Saksframlegg

**Klage på reguleringsplan for Fv.57 med gang og sykkelveg Lindås tettstad - Mongstad
KOMMUNEDIREKTØREN SITT FRAMLEGG TIL VEDTAK**

Saka gjeld klage på vedtak av Alver kommunestyre (KO) i sak 20/1203 med saknr. 038/22, datert 07.04.2022, om reguleringsplan (detaljplan) for Fv. 57 – gang-/sykkelveg Lindås tettstad – Mongstad, planid. 1263-201407, som vist på plankart sist datert 20.08.2021 og med føresegner av revisjonsdato 20.08.21.

Plankart 3 – utsnitt vedlagt klagen - gbnr 118/1

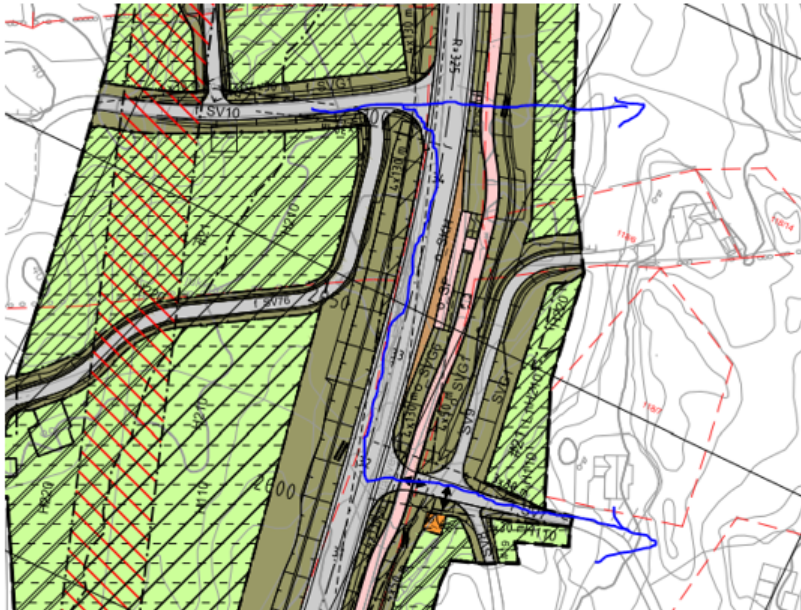
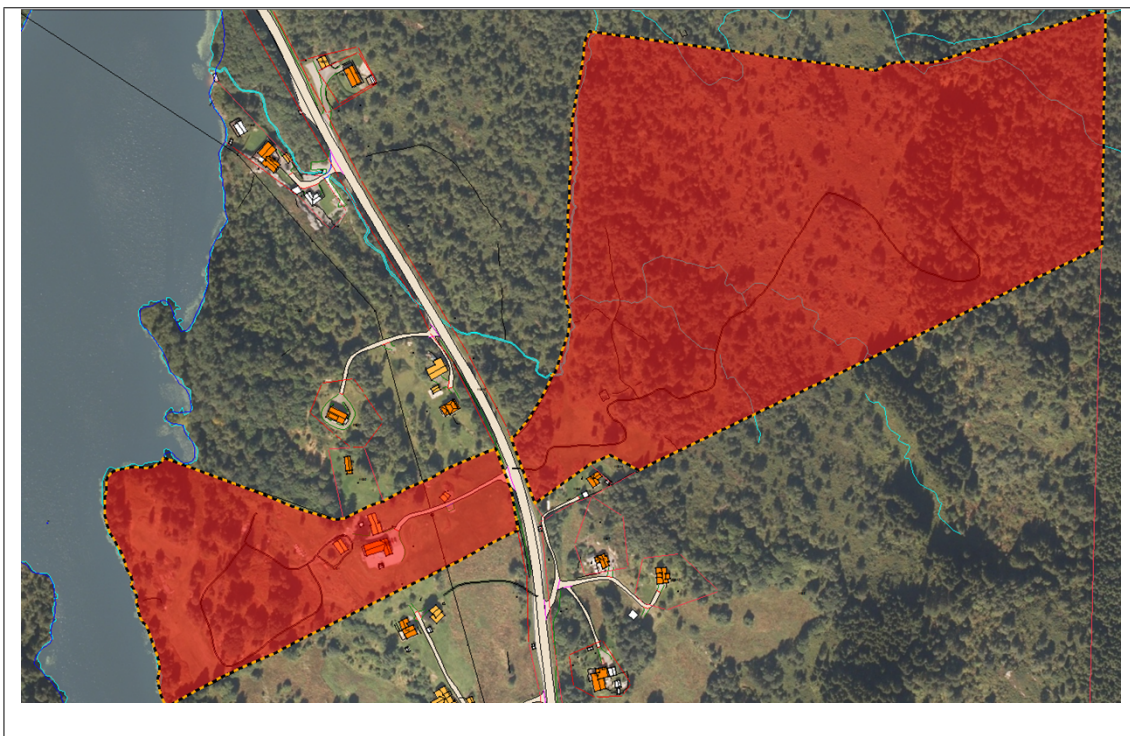
Det er i plankartet (austsida av fylkesvegen) stengt avkjørsel for køyretøy (ikkje gåande) tvers overfor avkjørsla til gbnr 188/1. For kryssing med køyretøy/landbruksmaskiner er det veg f_SV7 og køyring på GS-veg som er løysinga.

(Blå strekar: Øvst viser noverande køyremoglegheit for kryssing til landbruksarealet på motsett side av fylkesvegen. Nedst. Viser ny køyremoglege kryssing til landbruksarealet)

2. Har vanskeleg for å forstå at framtidig tilkomst til eigedomen og den planlagde sykkel- og gangstien på austsida kan nyttast utan å risikera liv og helse. Har bedt om at det vert planfri kryssing av fv. 57. (15.03.21). 3. Eigedommen har bruksareal på begge sider av FV57. Har både før planarbeidet starta, og etter første høyringsrunde gjort det klart at det må etablerast planfri kryssing av FV57. 4. Meiner at ROS-analyse ikkje har tatt høgde for stengde landbruksavkøyrslar (19.03.2021). 5. Tilførselsvegar til naboane på 118/2 og 3 er ikkje teikna av nokon som har vært på staden og sett på området.(19.03.21)	2. Fv. 57 Lindås tettstad – Mongstad er prosjektert og planlagt i tråd med Statens vegvesen sine handbøker som sikrar ein trafikkssikker køyreveg samt gang og sykkelveg. 3. Bruk 118/1 har i vest tilgang til landbruksareal via avkøyrslar f_SV10. Aust for fv. 57 er det tilkomst til landbruksareal gnr. 118 bnr. 1 via veg f_SV7 og køyring på GS-veg. Stengesymbol ved pel 2010 og 2110 vert vidareført. Viser elles til svar under punkt 2. 4. Planforslaget legg opp til ein trafikkssikker veg i tråd med vegnormalen N100 med bl.a. sanering av avkøyrslar og ein ny GS-veg som skal sikre dei mjuke trafikantane. Sannsyn for trafikkulykker på fv. 57 vil vere til stades. Planforslaget legg til rette for trafikkssikre løysingar for å redusere og unngå uønskte trafikkhendingar. 5. SVV og Alver kommune har vore i dialog og hatt synfaring med grunneigar av bruk 118/2 og 3 i samband med ny vegløyising etter 1.gongs offentleg ettersyn i 2019. Løysinga er i tråd med krava i vegnormalane. 6. Det har tidlegare i planprosessen vore	4. Kommunedir ektøren ser at ROS analysen ikkje har spesifisert konsekvensane av stengde landbruksavkøyrslar isolert sett, men vurderer at analysen samla sett tar for seg kva konsekvens planforslaget får for det arealbeslaget som går av landbruksjord i utbygginga. Dette er vidare vekt opp mot fordel/ulem per i planforslaget for utbygginga. Så har forslaget tilrettelagt for anten nye eller alternative løysingar for dei avkøyringane som vert stengd. 5. og 6. Tatt til orientering

Nr. 1 Plank art 3	Frå	Samandrag av klage for vedteken reguleringsplan	Kommentar - Vestland fylkeskommune	Uttale til klage - Landbruk	Kommunedirektørens si vurdering
gbnr 118/1	Olav Kåre Tykhelle, 12.05.2022	2 hovudkrav vert sett fram i klagen. Krav 1: <u>Landbruksundergang</u> Tilkomst til landbruksområde Kryssing av fylkesvegen Sikt Krav 2: <u>Endra tilkomst til Mongstadvegen 174 og 178</u> Krav 1: <u>Landbruksundergang</u>. Landbruksundergang sikrar tilkomst til landbruksarealet på begge sider av fv. 57 samt sikrar trygg overgang for fotgjengarar og dyr.	Generelt for fleire av punkta teke opp i klagen, gjeld at desse også kommentert i Merknadsskjema – 2.gongs offentlig ettersyn (vedlegg 24), herunder punkt 3. Krav 1: <u>Landbruksundergang</u> Det vert i klagen sett fram krav om regulering av køyrbar undergang som sikrar tilkomst til landbruksareal. Etter N100 er det sett krav om at landbruksundergang skal ha fri høgd på 4,2 meter. I tillegg kjem overbygningen av vegen, toppstøyp på kulvert, tak, samt fundament på kulvert. Dvs at ein då må ned 5-6 meter under vegen. For å komme opp og ned til kulvert, må det byggast	Krav 1: <u>Landbruksundergang</u> Ved gbnr 118/1 er garden delt av fv 57 slik at driftssenteret (bygningar med meir) ligg på vestsida medan delar av jordbruksarealet og i all hovudsak all skog ligg på austsida av fylkesvegen. Landbruk støtter tanken om en landbrukeundergang under forutsetning av at minst mogeleg jordbruksareal går tapt. Alternativt må	Krav 1: <u>Landbruksundergang</u> Planen tar ikkje tilstrekkeleg omsyn til mogleg landbruksdrift på gbnr. 188/1. Ynskjer køyrbar undergang som sikrar tilkomst til landbruksarealet på begge sider av fylkesvegen. Det er i plankartet (austsida av fylkesvegen) stengt avkøyrsløp for køyretøy (ikkje gåande) tvers ovanfor avkøyrsla til gbnr 188/1. For kryssing med køyretøy/landbruksmaskiner er det veg f_SV7 og køyring på GS-veg som er løysinga. Det er ikkje nye moment i saka.

nye vegar i området, noko som er arealkrevjande, og vil føra til at ein brukar ein større del av jordbruksarealet til dette. Det er etter fylkeskommunen sitt syn ikkje tilrådeleg med ei slik løysing her <u>Tilkomst til landbruksområde</u> I vegplanar er det alltid eit mål å sanera avkøyrslar, då det er eit faktum at di fleire avkøyrslar det er langs ein veg, di høgare er ulukkesrisikoen. Bruk 118/1 har i vest tilgang til landbruksareal via avkøyrslar f_SV10. Aust for fv. 57 er det tilkomst til landbruksareal via veg f_SV7 og køyring på GS-veg. Det vil i samband med bygging kunne leggjast til rette for tilkomst frå gang- og sykkelvegen til landbruksareal. For landbruksmaskin er vert det vist til f_SV10 og f_SV7.vist til f_SV10 og f_SV7. <u>Kryssing av fylkesvegen</u> Areal merka med o_SGG4 i plankartet, tvers ovanfor	det planleggjast og kostast ein tilførselsveg til området aust for gnr. 118, bnr. 1. Dersom tilkomstvegen er for lang, vil det fort verte freistande å krysse vegen der det ikkje er tenkt. Dette gir trafikale ulemper. Areal på austsida for dette bruket ikkje er omtala i planen. Dette er uheldig. Landbruk ber om at ei slik omtale og kva konsekvensar det vil ha for desse areala, vert innarbeidd i planen og at planen vert vurdert ut i frå det. Landbruk har generelle merknadar til planen som også gjeld gbnr 118/1. <u>Oppsummert frå Landbruk:</u> I planen er det lagt stor vekt på konsekvensar for areala medan vurdering av driftsmessige ulemper for landbruket er fråverande. Bandlegginga av areal langs fv 57 inneber at bruka mister tilgang til/får forverra	Samtidig har klagen lagt meir vekt på på at det er eit planfritt kryssing som sikrar tilkomst til landbruksareal han ynskjer seg. Etter N100 vil vera krav om frihøgde på 4,2 meter for landbruksavkøyrslar, og det må byggast nye vegar i området for å komme opp og ned til kulverten. Landbruksavkøyringa hans som i dag har kortare avstand til hans bruk (på motsett side/aust for fv.) blir no samla saman med andre avkøyringar på motsett side og blir via f_SV7. Dette inneber eit lenger strekk for han å køyre med landbruksmaskiner som er meir trafiksikkert enn at klagar skal krysse fylkesvegen direkte frå den eine sida til andre. Slik fylkeskommunen skriv så er det kun lagt opp til planfrie kryssingar i reguleringsplanen der dette er naudsynt med omsyn til mengd kryssande trafikk.

avkøyrsla til 118/1, viser areal tilrettelagt for kryssing av fylkesvegen, og gir direkte tilkomst til gang- og sykkelvegen. Det er ikkje lagt opp til andre planfrie kryssingar i planen, med unntak av dei punkta der dette er naudsynt med omsyn til mengde kryssande trafikk. <u>Sikt</u> Det vert i klagen vist til bilete som syner sikt mot aust og vest, frå Tykhelle si avkøyrsla. Bileta viser dagens situasjon, og tek ikkje høgde for ny utforming av veg og avkøyrsla. Ny veg er utforma etter N100, og det vert stilt krav til både vertikal og horisontal geometri, slik at det skal vera tilstrekkeleg sikt både framover og bakover på vegen, og i kryss og avkøyrslar. Sikta i avkøyrsla til 118/1 er det skraverte feltet på begge sider av avkøyrsla, markert med 4x130 meter. Det betyr at når ein står 4 meter frå vegkant/kvit stripe kan ein sjå minimum 130 meter til begge	tilkomst til bakanforliggjande areal og mellom driftsenter og landbruksareal. Det er såleis langt meir areal enn kva tekstdelen i planen synleggjer, som vert råka. Dei som får slik redusert tilkomst, bør som avbøtande tiltak få tilgang til gang og sykkelsti (g/s) til transport. Det vil sei at g/s må dimensjonerast til tømmerbiltransport og at det vert skilta at dette er lovleg transport.

Plankart 13 - Oversikt

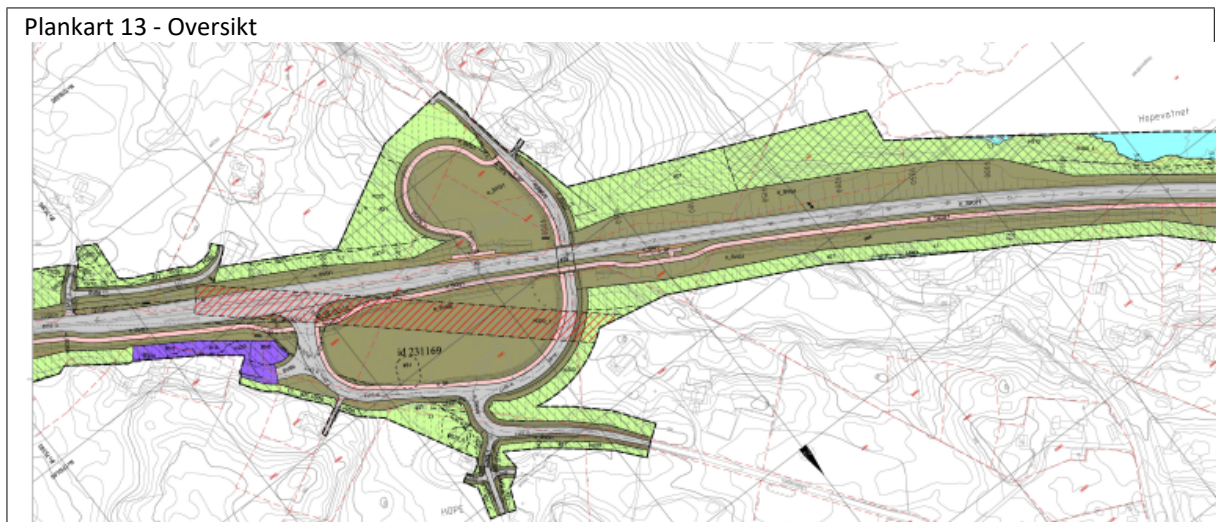
7. Ved å leggja traseen slik som vist i høyringsutkastet vil me tapa dyrka mark. Det er i planomtalen vist til at det er lite areal som vert berørt, men i forhold til det dyrka arealet me har på vår gard, vert det mykje for oss. Me har ikkje noko problem med at det vert nytta areal på vestsida av eksisterande fylkesveg, i staden for på austsida, då dette alt er eigd av vegmyndigheita.	8. Sjå kommentar under punkt 5. Delvis tatt til følge. Endring av plankart.

126/7	Marit og Øyvind Hope	sett fram i klagen: Krav 1: <u>Unngå tap av dyrka mark.</u> Krav 2: <u>Landbruksutkøyring behaldast</u> Krav 3: <u>Unngå raud støysone for bustad</u> Krav 4: <u>Synfaring på klagars eigedom</u> Krav 1: <u>Unngå tap av dyrka mark.</u> Det kan nyttast areal på vestsida av eksisterande fylkesveg, i staden for på austsida, då dette alt er eigd av vegmyndigheita.	ynskjer generelt å vise til forslagsstillar sine kommentarar til merknader til 2.gongs høyring og offentleg ettersyn, der mange av punkta i klagen er kommentert. Krav 1: <u>Unngå tap av dyrka mark.</u> Gang- og sykkelveg Fylkeskommunen ynskjer å presisera at det er gjort nøye vurderingar av valt løysing, i samsvar med krav til utforming av reguleringsplan for veganlegg. Blant anna er det vurdert • landskapsbilete • nærmiljø og friluftsliv • kulturmiljø • naturressursar • val av side for gang- og sykkelveg (vedlegg 15). Valet om å leggja gang- og sykkelvegen på austsida er basert på trafikktryggleik (unngå skifte av side), samt at ein ynskjer å unngå konflikhtar med store miljøverdiar (utfylling i Hopevatnet) og kraftlinjer. Målpunkt som bustadområde,	Hopsvatnet lyt ein sprengje og lage dels store skjeringar over lengre avstandar for å kome fram med g/s på austsida av fv 57. Litleåsvegen, som går parallelt med og ligg aust for fv 57 og som tek av frå fv 57 ved Hope, òg kan nyttast som g/s i tillegg som tilkomstveg for eigedomane langs vegen. I nord endar Litlåsvegen ved Mongstadvegen som nett der ligg i Austrheim kommune før den mot Mongstad kjem inn i Alver kommune. Skuleelevar må uansett krysse fv 57 for å kome seg til skulen som ligg på vestsida av fv 57 (Austrheim kommune). Dersom det ikkje byggjast g/s langs Hopsvatnet for så å leie dei syklande/gåande inn på Litleåsvegen, så forstår Landbruk det slik at denne bruken ikkje utløyser krav om g/s langs denne vegen. Landbruk savnar ei vurdering om Litleåsvegen kan nyttast som g/s. Dette vil redusere massive inngrep i form av skjeringar og det vil redusere inngrepa i høve	er den som blir mest råka av gang- og sykkelvegen. Slik klagarane skriv, så tapte dei mykje areal ved første utbygginga av fv. 57. Klagarane viser til ca. 10 mål av innmarksbeite som gikk tapt tidlegare. Klagars krav er kommentert/ vurdert tidlegare i merknad til 3. gongshandsaming og 1 gong. Det er ingen nye moment til klagen. Plan vert ikkje endra.

<u>Anna veggrunn – grøntareal:</u> Av plankartet kan ein sjå at på strekninga frå grensa mellom 126/7 og 126/49, og eit stykke forbi eksisterande avkøyrsløp til 126/7, vert gang- og sykkelvegen planlagt lagt innafor eigedomsgrensa til fylkesvegen. Vidare vestover er det sjølve gang- og sykkelvegen som vert liggjande innafor grensa til 126/7, samt det som i planen er avsett som anna veggrunn – grøntareal. For areal avsett til annan veggrunn gjeld at dette er areal fylkeskommunen ynskjer å eiga. Innafor anna veggrunn - grøntareal, er det avsett eit belte som kan nyttast til mellombels rigg- og anleggsområde. Dette er område som ikkje skal eigast av fylkeskommunen, men tilbakeførast eller settast i stand i samsvar med føremål. Planen opnar altså opp for justeringar innafor areal avsett til samferdsleføremål. Det kan vera hensiktsmessig å gjera vurderingar kring dette i samband med byggeplan og prosjektering, t.d vurdering av 3 meter rabatt mellom gang-	bakanforliggjande areal og mellom driftsenter og landbruksareal. Det er såleis langt meir areal enn kva tekstdelen i planen synleggjer, som vert råka. Dei som får slik redusert tilkomst, bør som avbøtande tiltak få tilgang til gang og sykkelsti (g/s) til transport. Det vil sei at g/s må dimensjonerast til tømmerbiltransport og at det vert skilta at dette er lovleg transport.

og sykkelveg kontra rekkverk. Systemskifter kan føra til ulukker, så for å få ei trafikksikker løysing må eventuelle endringar vurderast over lengre strekningar. Døme på systemskifte kan vera overgang frå gang- og sykkelveg med 3 m rabatt, til gang- og sykkelveg med rekkverk. Krav 3: <u>Raud støysone for bustad</u> For støy vert det vist til støyrapport i vedlegg 3, samt føresegnene §5.1.3. Utklipp under er henta frå rettleiar til T-1442/2021: Det er ikke nødvendig, og heller ikke hensiktsmessig, å skrive inn konkrete avbøtende lokale tiltak i bestemmelsene. Grunnen til dette er at det normalt ikke gjennomføres befaring av private eiendommer i forbindelse med konsekvensutredninger, eller på reguleringsplannivå. Inntil det er gjort befaring på eiendommene og prosjektert lokale tiltak er det derfor usikkerhet knyttet til støynivå innendørs og på privat uteplass, hvilken effekt som kan oppnås av lokale avbøtende tiltak og hvordan disse best kan utformes. Basert på dette, ser me det som mest

Utsnitt av plankart 8 – vedlagt klagen.

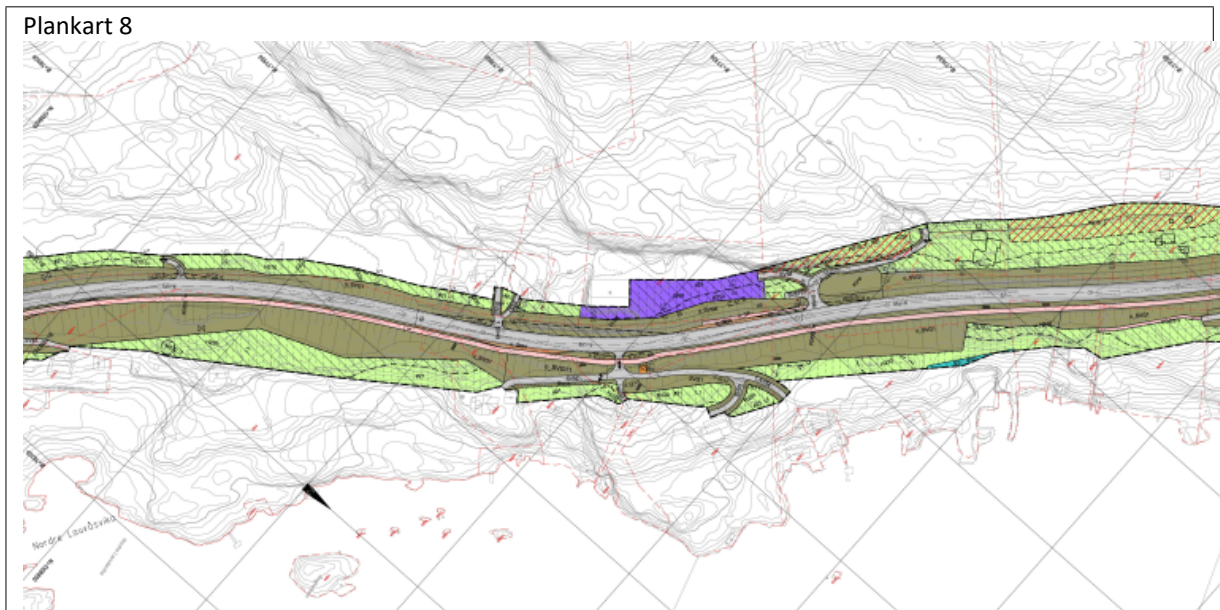
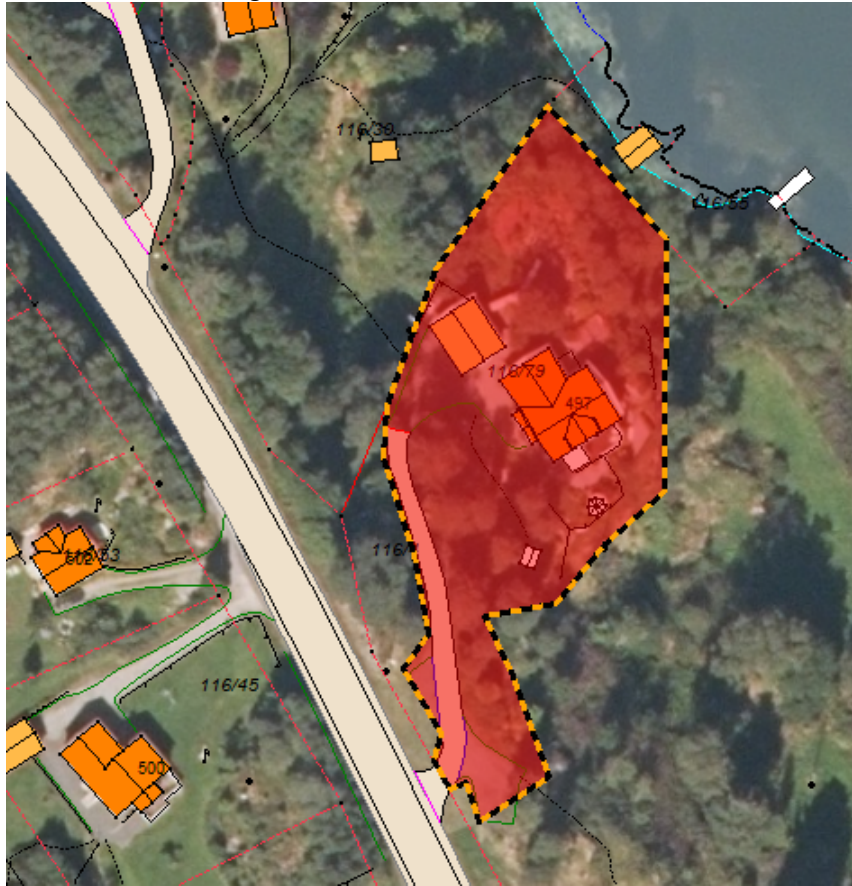
Ønske om å få 3 parkeringsplassar erstatta ved å planere og utvide dagens plass utanfor garasje. Mogleg behov for mur opp mot ny fylling frå FV57, se rødmarkeringa på skisse.

116/79	Waagenæs	eiendom må stoppe ved dagens asfalterte vei, ca., ved eiendomsgrense, se blåmarkert på skisse. Utkjørsel fra garasje er mot vest og FV57, og må ha tilsvarende plass som i dag til utkjøring. 2. Parkeringsplasser ved dagens avkjørsel fra FV57 vil bli fjernet ved utbygging. Plassen har mulighet for oppstilling av 3- biler. Disse plassene må erstattes ved å planere og utvide dagens plass utenfor garasje. 3. Mulig behov for mur opp mot ny fylling fra FV57, se rødmarkering på skisse. 4. Det er ønskelig med en gangsti fra ny bussholdeplass og ned til huset, se svartmarkering på skisse	grunneigar av gnr. 116 bnr. 30 og 32 har ein endra veg SV52 (merknad 12). Tilpassing av veg SV52 frå eigedomsgrense og til garasje på eigedom kan løysast i byggeplan. Det er lagt inn ein merknad om dette i Notat til byggeplan, sjå vedlegg 16. 2. Ny fv. 57 er heva og dagens parkeringsplass vil derfor ligge under ny GS-veg. Det vil også kome eit autovern på staden. Tap av areal og ei ev. erstatning vil skje i samband med byggeplan og grunnerv. 3. Mindre tilpassingar av veg SV52 og o_SVG1 vil løysast i byggeplan. 4. Det vil vere mogleg å gå i anna vegareal o_SVG1 til busshaldeplass. Det vil ikkje verte regulert og etablert eige gangareal til busshaldeplass. Delvis tatt til følge. Endring av plankart.	tar dette til orientering. Endeleg løysing blir løyst på byggeplan. Samt at eventuelle tap blir kompensert og tatt i samband med grunnerv

<u>Mogleg behov for mur opp mot ny fylling frå Fv.57</u> Klagar finn det urimeleg at det ikkje opparbeidast tilsvarande parkeringsplassar ved garasje på eigedom 116/79 som kompensasjon. Parkeringsplassane må bli i området kor ny veg SV52 er teikna inn i eigedom 116/69. At det blir planert og evt. satt opp ein mur mot skjeringa frå ny busslomme.	siste setning, der det heiter at det er tillate med innbyrdes justering mellom samferdselsformål i horisontal og vertikalgeometri. Kommentarar til Waagenes sin merknad til 2. gongs høyring og offentleg ettersyn: - o Tap av areal og ei ev. erstatning vil skje i samband med byggeplan og grunnnerv. - o Mindre tilpassingar av veg SV52 og o_SVG1 vil løysast i byggeplan. Vedlegg 16, Notat innspel til byggeplanfasen, pkt 4.4 avkøyrslar: Avslutning av veg SV52 til eiendom gnr. 116 bnr. 79 må tilpasses utkjøring fra eiendom og garasje. Samla sett vurderar fylkeskommunen det slik at det i samband med byggeplan og grunnnerv vil kunne gjerast justeringar, og at ein kan finna ei løysing som er tilfredsstillande for begge partar.	fylkeskommune skriv. Klagars krav er kommentert/ vurdert tidlegare i merknad til 3. gongshandsaming. Det er ingen nye moment til klagen. Plan vert ikkje endra.

Nr. 3 Plankart 8	Frå	Samandrag av klage for vedteken reguleringsplan	Kommentar - Vestland fylkeskommune	Uttale til klage- Landbruk	Kommunedirektørens si vurdering
gbnr 116/79	Rita Waagenæs	Krav 1: <u>Tre biloppstillingsplassar vert opparbeida.</u> Krav 2:	Vestland fylkeskommune viser til fylgjande: Føresegnene § 4.2.1, bokstav b),	-	Det ikkje er vanleg å gå nærare detalj om utforming på dette stadiet. Dette blir tatt på byggeplan slik Vestland

Plankart 4

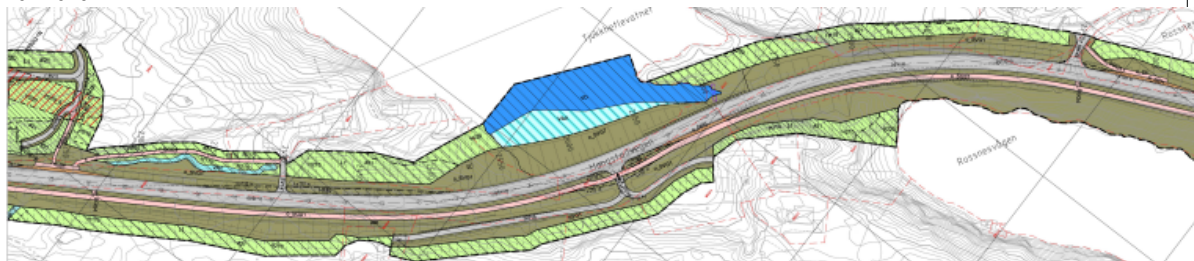
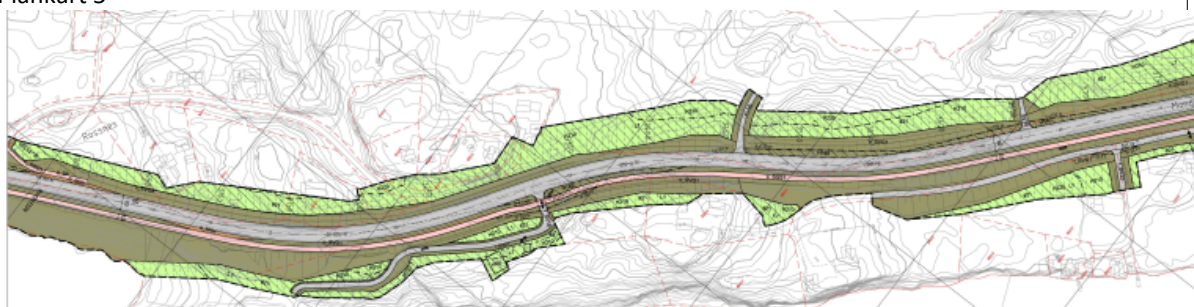
Nr. 4 Plankart 4 og 5	Frå	Samandrag av merknader/innspeil til 2. gongs offentleg ettersyn	Kommentar - Vestland fylkeskommune	Kommunedirektørens si vurdering
gbr 117/3	Harry Michal Rosnes	1. Er eigar av landbrukseigedom gnr. 117 bnr. 3 som er i drift, med innmark, beite og utmark på begge sider av Fv 57. To landbruksavkøyrsele er stengt - Stemmestølen og Storgjerdet. Det er betydelege driftsulemper knytt til fjerning. Føreset at tilsvarande landbruksavkøyrsele med tilhøyrande landbruksveg vert etablert som i dag. 2. Har vassforsyning frå brønn, vist i vedlagt kart. Antar at eventuell ny fjellsprengeing for etablering	1. Det er tilgang til bruk 117/3 i vest via avkøyrsele f_SKV6. Tilgang til 117/3 i aust er via veg f_SV16 og køyring på GS-veg. Del av dei mindre landbruksteigane 117/3 ved Rosnesvågen og Tjukketlevatnet er avsett til køyreveg SKV og anna veggrunn SVG samt midlertidig bygge- og anleggsområde. Ev. erstatning for tap av areal vil skje i samband med byggeplan og grunnerv. 2. Eventuelle erstatning for ev. tap	Tatt til orientering.

av ny Fv 57 lett kan medføre at brønnen mister vatnet. Meiner det er hensiktsmessig å legge rør gjennom Fv for vassforsyning til offentlig vassleidning. 3. Avkøyrsl som i planen er avsett som erstatning for sjøtilkomst til fleire bruk på Rosnes er i dag ei betydeleg trafikkfelle. Vil føre til betydeleg trafikkauke. Plasseringa bør verte vurdert på nytt. Avkøyrsla bør flyttast lenger syd, godt syd forbi dagens avkøyrsl. Ser ikkje om noverande sjøveg kan nyttast som gangveg, men føreset dette. 4. Plassering av busshaldeplassar på Rosnes midt bør vurderes på nytt for å oppnå betre siktforhold med en intensjon om å minimalisere og redusere farepotensial ved kryssing av veg. 5. Avkjørsle Rosnes midt bør vurderes på nytt.	av vassforsyning vil skje i samband med byggeplan og grunnnerv. 3. Avkøyrsl f_SV18 er retta opp og sikt er tilstrekkeleg slik at trafikktryggleik er ivaretatt. Ein kan tilpasse bruk av eksisterande sjøveg som gangveg til ny GSveg. Dette er kommentert i notat til byggplanfasen, sjå vedlegg 16. Ny køyrbar veg til naustområde er tilrettelagt, men må kostast av grunnleigerar. 4. Busshaldeplassane er prosjektert etter krav i Statens vegvesen sine handbøker. Busshaldeplassar på vegstrekninga har tilstrekkeleg sikt og er trafikk sikre. 5. Ny avkøyrsl f_SKV6 er retta opp og sikt er tilstrekkeleg og avkøyrsla er trafikk sikker. Ikkje tatt til følge. Ingen endring i planforslaget.

Rosnes	<u>avkøysler frå «Storagjerdet» og «Stemmestølen»</u>	<u>avkøysler frå «Storagjerdet» og «Stemmestølen»</u> Kommentar til merknad til 2.gongs høyring og offentlig ettersyn: <i>Det er tilgang til bruk 117/3 i vest via avkøysle f_SKV6. Tilgang til 117/3 i aust er via veg f_SV16 og køyring på GS-veg. Del av dei mindre landbruksteigane 117/3 ved Rossnesvågen og Tjukketlevatnet er avsett til køyreveg SKV og anna veggrunn SVG samt midlertidig bygge- og anleggsområde. Ev. erstatning for tap av areal vil skje i samband med byggeplan og grunnnerverv.</i> For den delen av 117/3 som er omtalt som Stemmestølen, er det meste av dette arealet avsett til anna veggrunn og mellombels rigg- og anleggsområde. Anna veggrunn er areal som Vestland fylkeskommune ynskjer å eiga. Det har ikkje lete seg gjera å få tilkomst direkte frå fylkesvegen til arealet, og erstatning for tapt areal og skog vil då bli ein del av grunnnerverv. Dersom grunneigar ynskjer, kan det gjerast avtale om uttak og bruk av		<u>avkøysler frå «Storagjerdet» og «Stemmestølen»</u> Klagars krav er kommentert/ vurdert tidlegare i merknad til 3. gongshandsaming. Det er ingen nye moment til klagen. Plan vert ikkje endra.

skog når tiltaket skal gjennomførast. For området omtalt som Storagjerdet, vil også store deler av dette området verta avsett til anna veggrunn og mellombels rigg- og anleggsområdet. Her vil det bli lagt til rette for tilkomst via gang- og sykkelveg. Krav 2: <u>Forbehold om skader på eksisterande brønn og vannforsyning</u> Dersom etablering og drift av ny fv.57 fører til skade på vassforsyning frå eksisterande brønn til driftsbygning og våningshus, vil dette vera grunnlag for erstatning.		
		Krav 2: <u>Forbehold om skader på eksisterande brønn og vannforsyning</u>
